RISPOSTE AD OSSERVAZIONI A PROCEDIMENTO V.I.A.

**Localizzazione: MARTA, IMPIANTO FOTOVOLTAICO "VERMIGLIESCA", 57.51 MW
CAPODIMONTE, TUSCANIA (VT)**

SOGGETTO PROPONENTE:
OPEN LAZIO SRL
PROGETTO G05
DOCUMENTO N. G005XX01

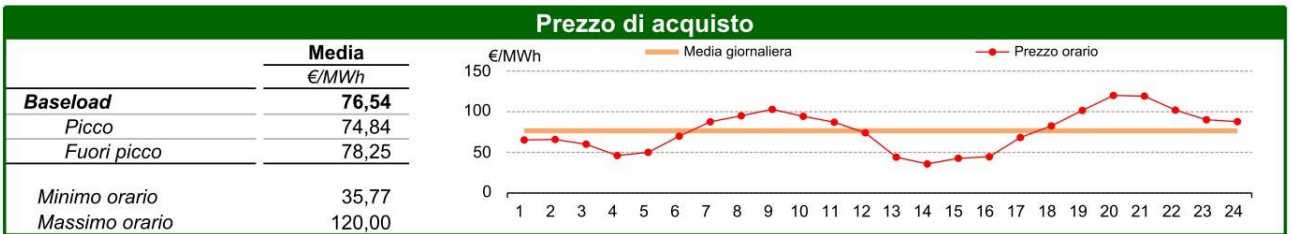
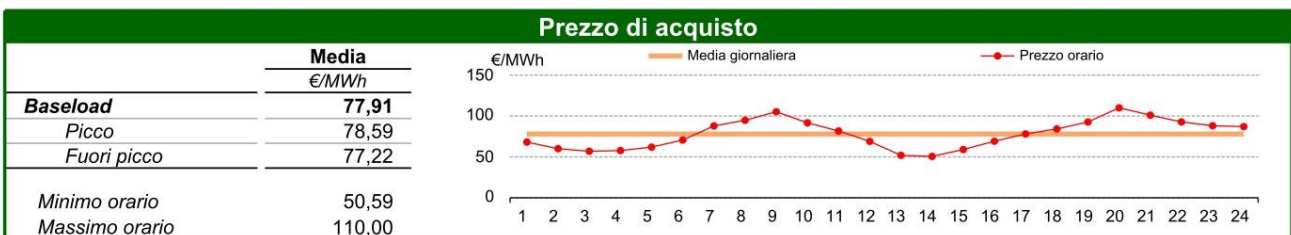
A conclusione delle valutazioni sulle eventuali soluzioni alternative, è inoltre opportuno evidenziare gli effetti attuali, reali e concreti degli impianti fotovoltaici su uno degli aspetti fondamentali in tema di sicurezza energetica nazionale, ovvero il prezzo dell'energia.

Si riporta di seguito l'andamento del PUN orario dell'energia elettrica (Prezzo Unico Nazionale, Dati GME Gestore Mercati Energetici) nei giorni che vanno dal 1° aprile al 4 aprile 2024.

La curva indicata in rosso rappresenta il prezzo dell'energia nelle varie ore del giorno. Il prezzo si forma dal punto di incontro fra la domanda e l'offerta di energia elettrica. Come è evidente l'andamento del prezzo dell'energia elettrica cresce alle prime ore della mattina come conseguenza dell'avvio delle attività per poi crollare a partire intorno alle ore 9, toccare il minimo nelle ore centrali della giornata per poi risalire e toccare un nuovo massimo intorno alle ore 20 ossia quando chiudono le attività.

La circostanza che nelle ore centrali della giornata il prezzo tocchi il minimo dipende proprio dal fatto che, in quelle ore, gli impianti fotovoltaici sono al massimo della produzione. Di conseguenza, il prezzo scende drasticamente.

Paradigmatico è l'andamento del prezzo dell'energia avuto il primo di aprile, giorno di Pasquetta, quando nelle ore centrali della giornata, il prezzo è andato a 0 €/kWh
